改善箇所説明図

基準不適合状態にあると認められる構造、装置又は性能の状況及びその原因

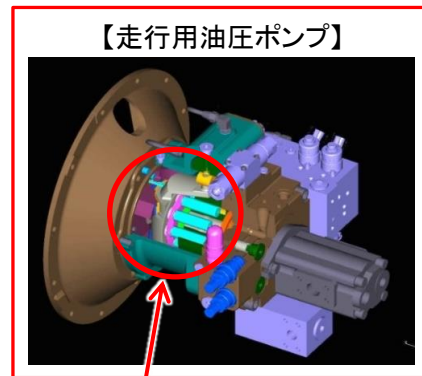
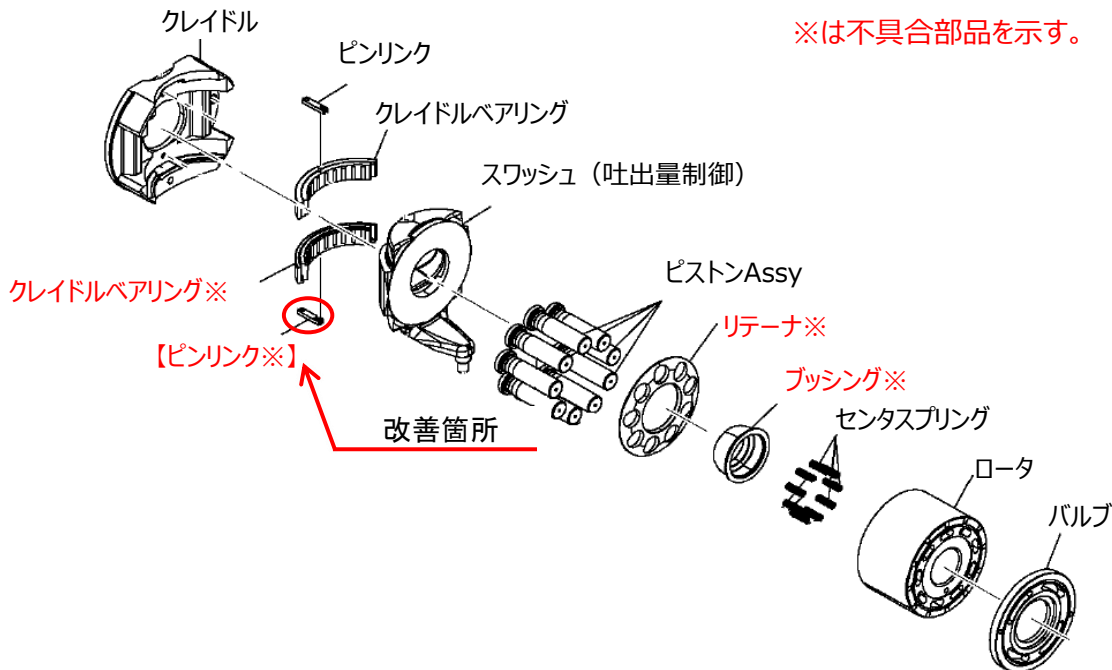
不具合発生箇所

※は不具合部品を示す。

タイヤローラの走行用油圧ポンプにおいて、ポンプ内で使用されているピンリンクを加工する設備の管理が不適切なため、加工不良により強度が不足するものがある。そのため、当該ピンリンクの摩耗が進行し、ポンプ内で脱落することによりピンリンクが他の内部部品を損傷させ、最悪の場合、駐車ブレーキの解除ができなくなり走行不能となるおそれがある。

注：□内は交換部品を示す。

全車両、走行用油圧ポンプを良品に交換する。
